checkCheck コンサルティス株式会社

報告書イメージ

番号位置図

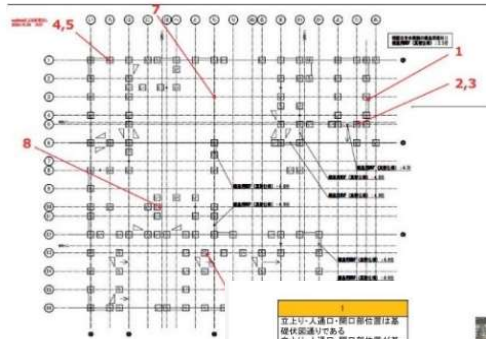
1
【要】人通り・開口部位置は基礎位置通りである
【要】人通り・開口部位置が基礎位置と一致していることとする

監査結果
要対応

2
【要】人通り・開口部位置は基礎位置通りである
【要】人通り・開口部位置が基礎位置と一致していることとする

監査結果
要対応

40mm鉄筋間の寸法が間違っていたので、正しい位置に修正

設計図書記載の補強筋を設置
